OGGETTO: Approvazione del Piano di Caratterizzazione del sito potenzialmente contaminato di Campo Genova in Comune di Avellino - Trasmissione Verbale della prima CdS del 23/04/2021.

Verbale Conferenza di Servizi

OGGETTO: Area “Campo Genova” ubicata nel comune di Avellino.
Piano di Caratterizzazione presentato dal Comune di Avellino, ai sensi dell’art. 242 del D. Lgs 152/2006 e ss.mm.ii..
Valutazioni.

Fig. 6.4 - Sezione geologica Sud– Nord (T1-T2 – vedi fig. 3.3)

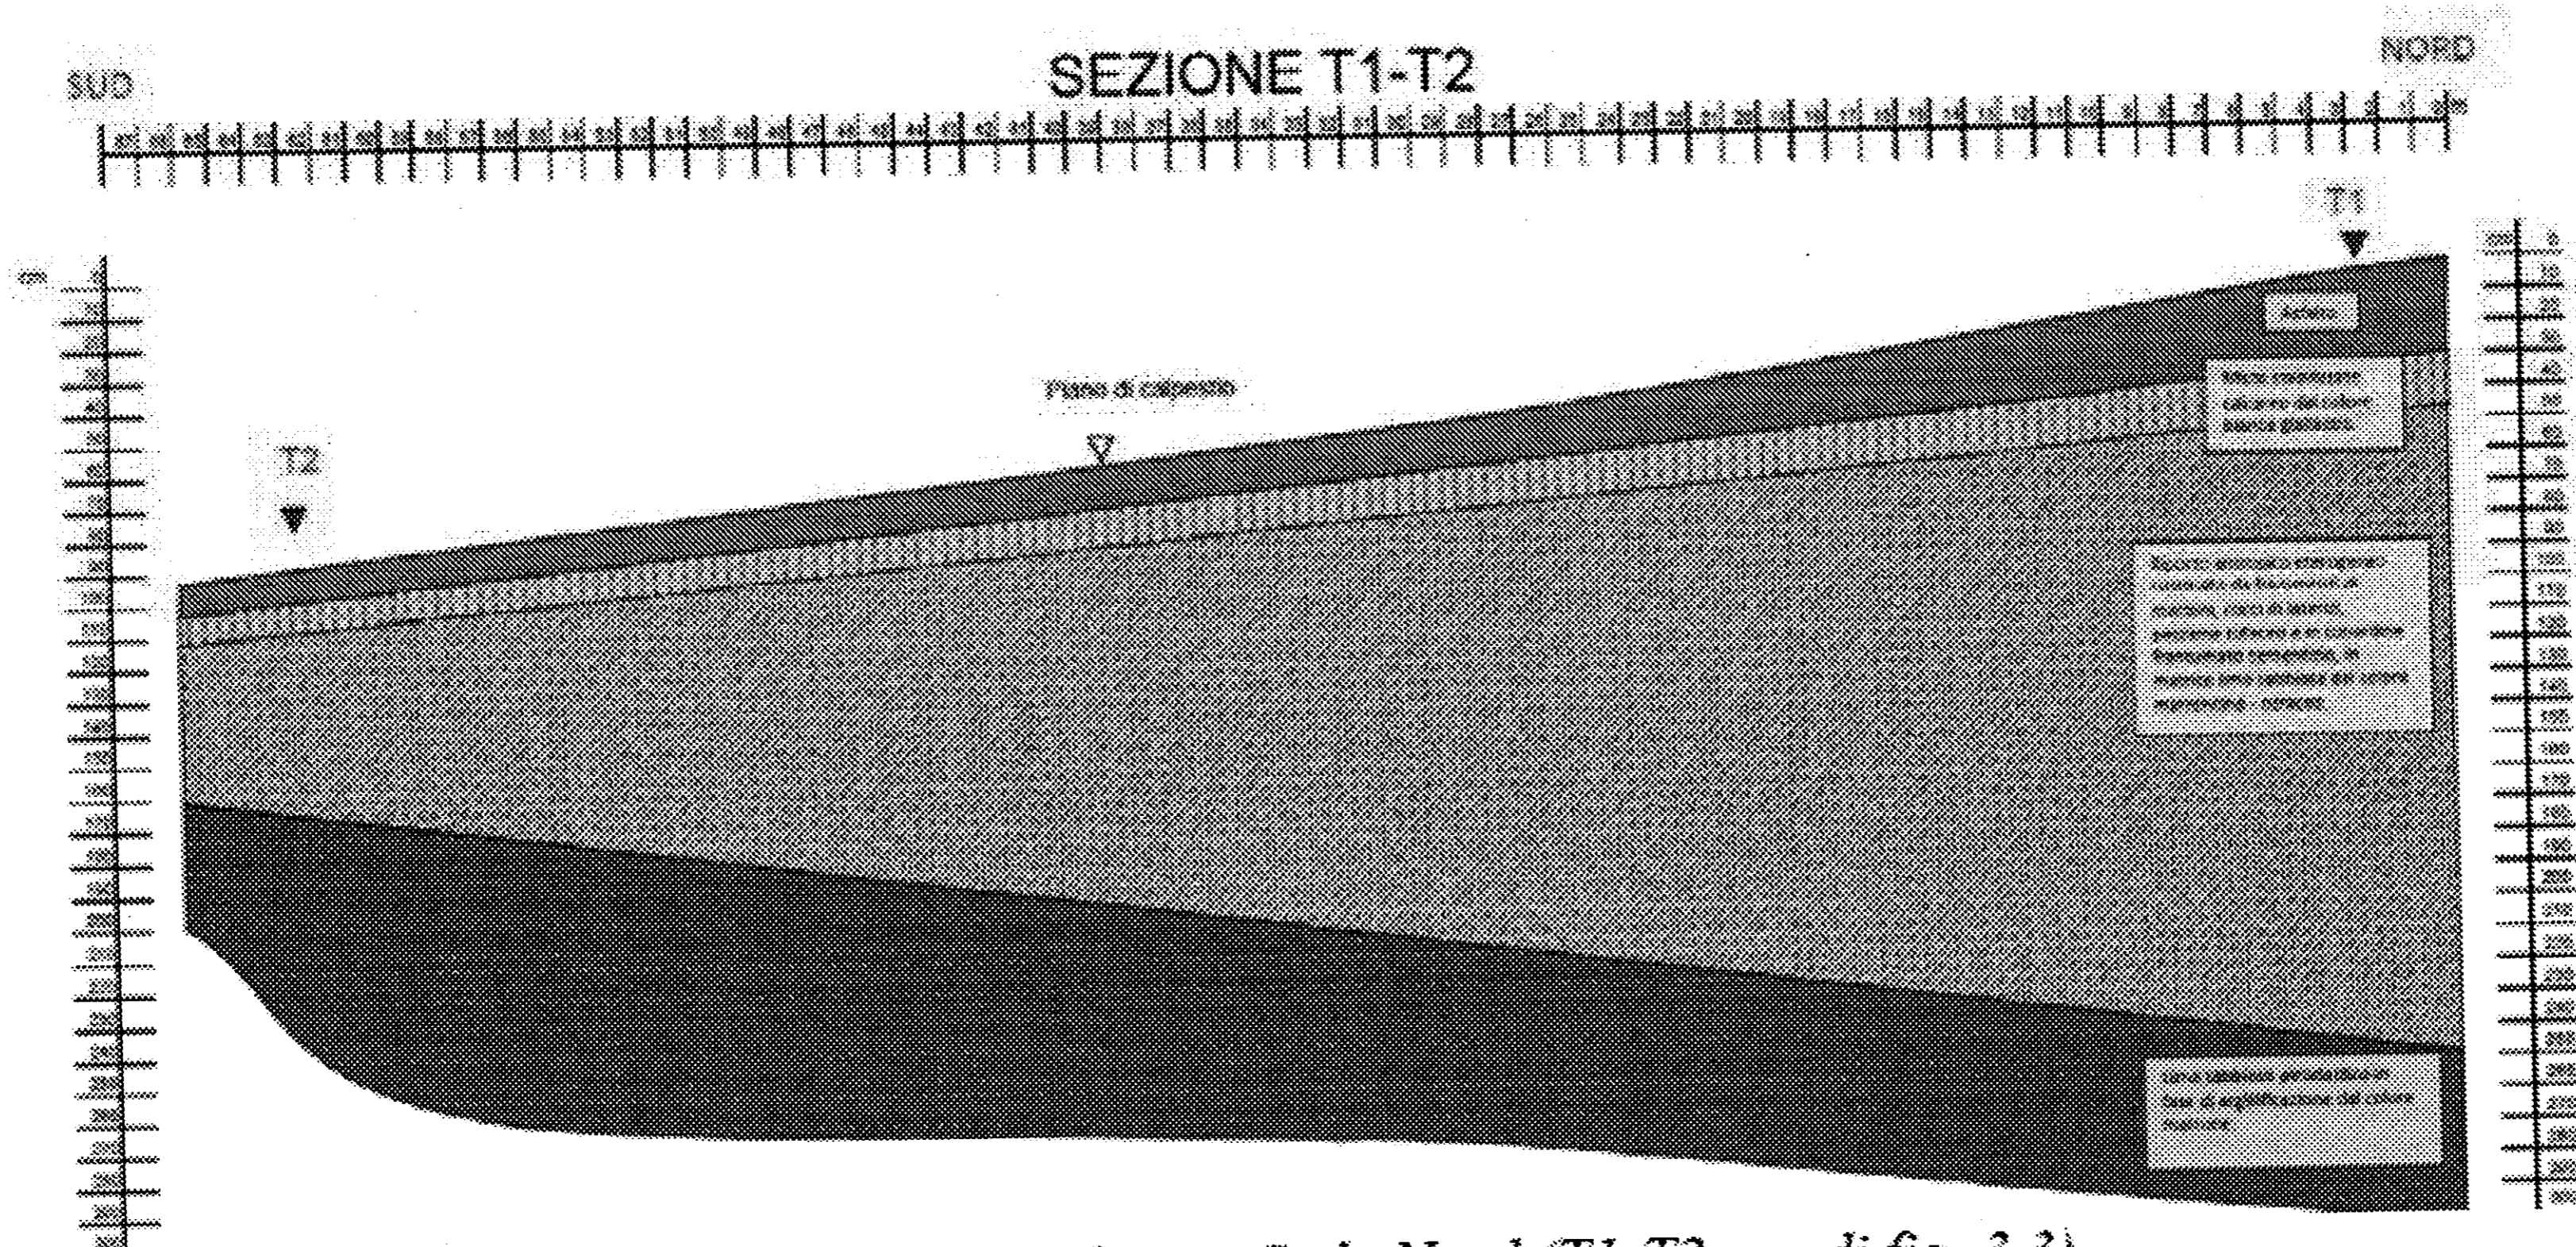
Difatti, potrebbe essere diversa rispetto a quella indicata nel Piano e seguire gli strati litologici - limo sabbiosi piroclastici argillificati – indicati nello stralcio allegato al PdC Fig. 6.4 - Sezione geologica Sud– Nord (T1-T2 – vedi fig. 3.3) riportato di seguito, che hanno, appunto, una direzione contraria a quella del profilo attuale del piazzale di Campo Genova.

In tal caso, verrebbe meno anche l’assunto che il piezometro Pz1 sia da considerarsi come monte idrogeologico, punto in cui, a differenza degli altri piezometri presenti sul sito, è stato rilevato il superamento del Manganese, circostanza anomala rispetto a quanto rappresentato dalla SGI Ingegneria circa i valori di fondo di detto parametro.

Per quanto sopra rappresentato, a parere di questo Ufficio, al fine di confermare l’ipotizzata direzione della falda, sarà utile effettuare 1-2 piezometri anche nelle aree ubicate in direzione Nord, rispetto al piazzale.

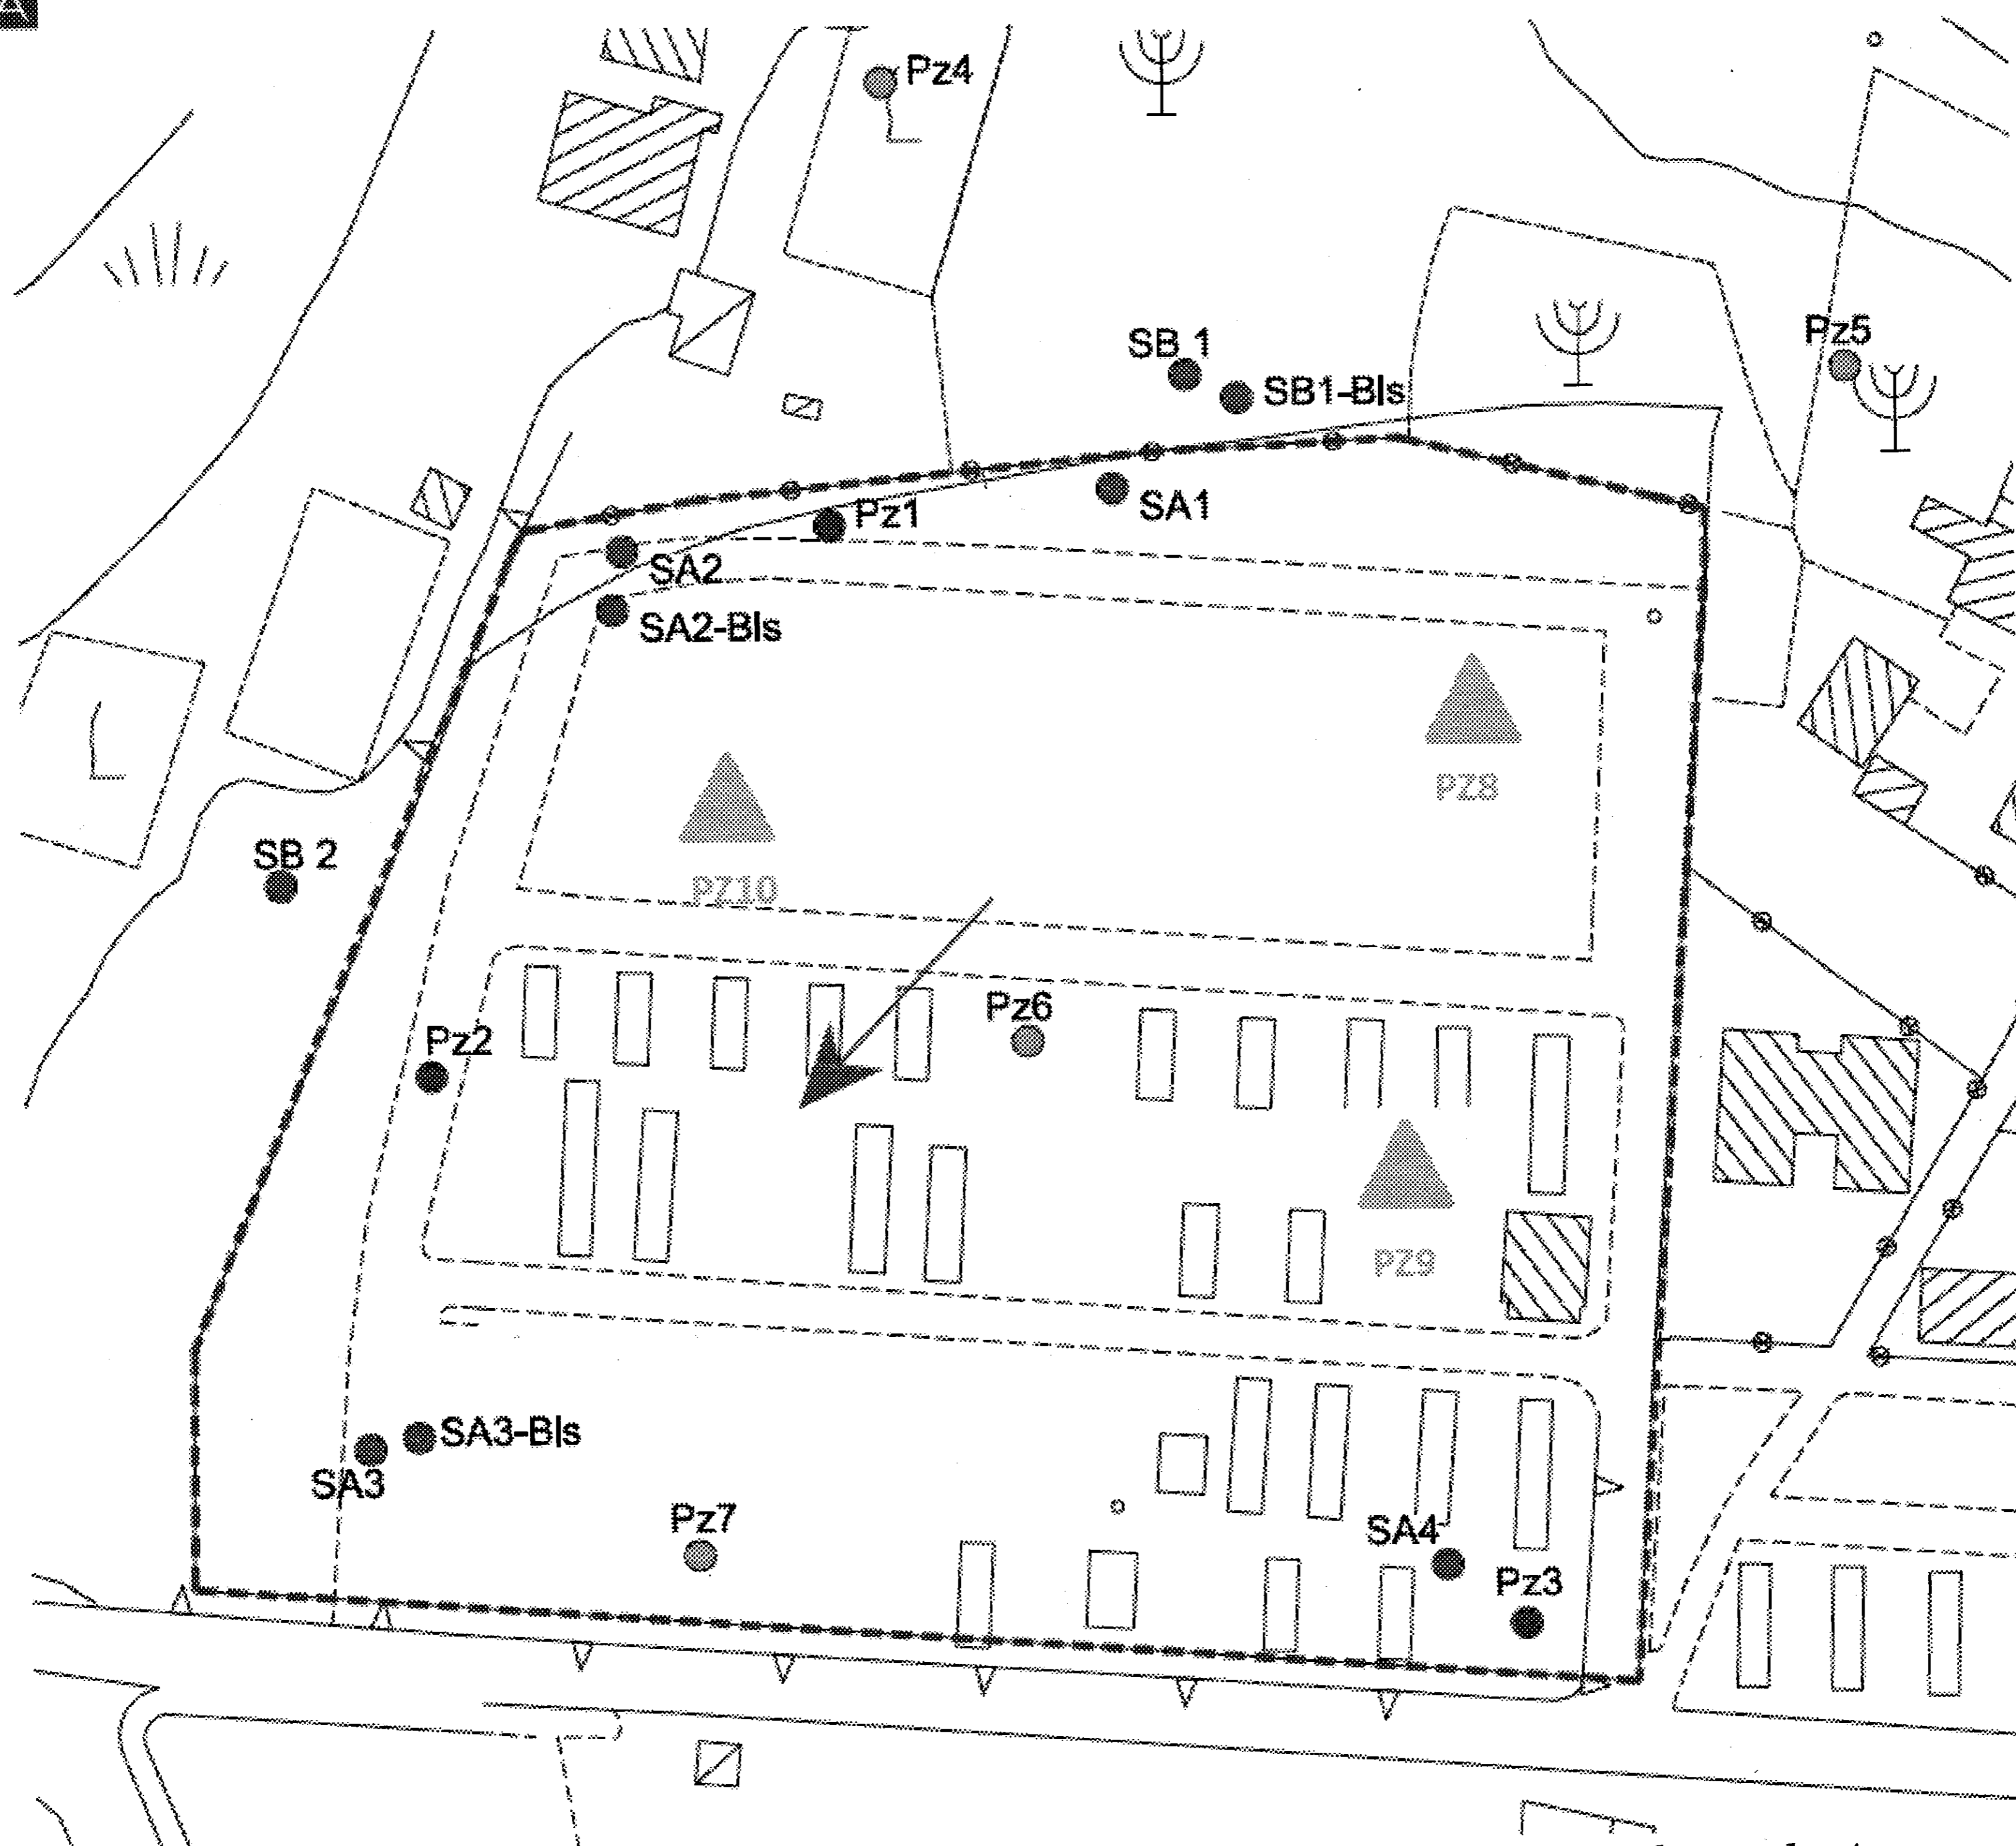
Nel merito, si rappresenta la necessita di integrare i sondaggi previsti nel PdC realizzandone, almeno, altri 3 nei punti indicati (triangoli gialli-Pz8, Pz9 e Pz10) nello stralcio della “Carta ubicazione Indagini proposte” (allegata al PdC), che si riporta nella pagina seguente, ai quali, è stata assegnata una numerazione progressiva rispetto a quelli già previsti nel Piano.

Si precisa che il sondaggio denominato Pz8 dovrà, anch'esso, essere attrezzato a piezometro.
